**ASSE VIARIO MARCHE-UMBRIA  
E QUADRILATERO DI PENETRAZIONE INTERNA  
MAXI LOTTO 2**

<p>SS.76 LOTTO 1.1.B Tratto "Albacina - Serra S. Quirico" 23. Cantieri Piste di accesso, Cave e Discariche</p> <p>Progetto di Variante: Ampliamento area di cantiere Gola della Rossa Relazione Generale</p>	<p><b>SCALA:</b></p> <p align="center">---</p> <p><b>DATA:</b></p> <p align="center"><b>Marzo 2017</b></p>
--	--

AMPLIAMENTO AREA DI CANTIERE GALLERIA GOLA DELLA ROSSA RELAZIONE GENERALE						
	L0703	11B	E	23	000100	REL	01A

**Figura 1 Planimetria con ubicazione area di intervento**

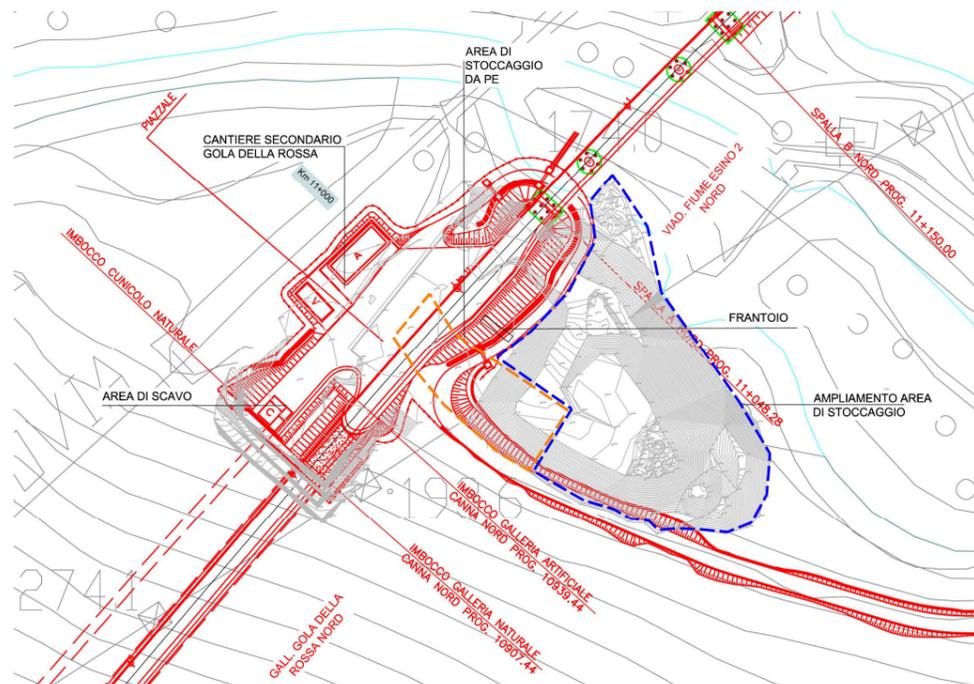
La variante in oggetto consiste in un ampliamento verso sud est dell'area destinata allo stoccaggio dei materiali provenienti dallo scavo della vicina galleria Gola della Rossa Nord.

La rimodulazione del progetto per l'ampliamento non ha comportato modifiche sostanziali rispetto a quanto previsto, ma solo un'occupazione maggiore delle aree limitrofe, andando ad interessare in parte la stessa particella catastale, in parte particelle catastali aggiuntive.

L'area di stoccaggio da Progetto Esecutivo occupava una superficie di mq. 1.930 circa. La superficie che va ad aggiungersi a quella prevista è di circa 7.850 mq. Complessivamente, dunque, i materiali da scavo verranno stoccati in un'area di circa mq. 9.780, mentre la viabilità di cantiere utilizzata sarà quella del Progetto Esecutivo Approvato.

Nella figura che segue, si riporta uno stralcio planimetrico comprendente l'area in oggetto, con l'individuazione dell'area di stoccaggio prevista da PE e di quella aggiuntiva.
